給水装置指定材料変更のお知らせ

φ 50mm サドル付分水栓

φ50mm サドル付分水栓（変更）

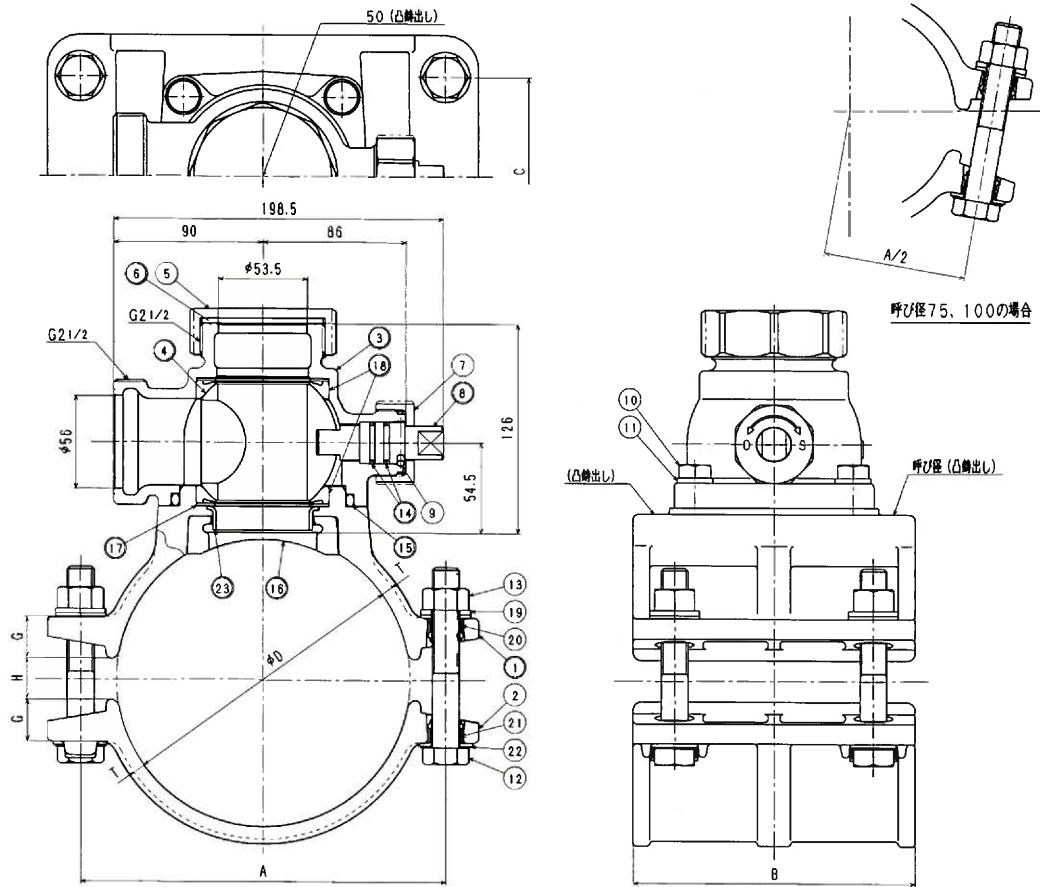
- ・分岐部と頭部の形状（ねじの種類）の変更

新	旧
規格	JWWA B-117 AF 形(横浜型)	JWWA B-117 AF 形(都型)
穿孔口径	(変更なし)	φ 49.7mm
サドル形状	(変更なし)	フランジ式
分岐部形状	平行おねじ (G2・1/2)	テーパームねじ (Rc2)
頭部形状	平行おねじ (G2・1/2)	平行おねじ (G2・1/4)
コア	(変更なし)	密着形

JWWA B-117 AF 形(横浜型)
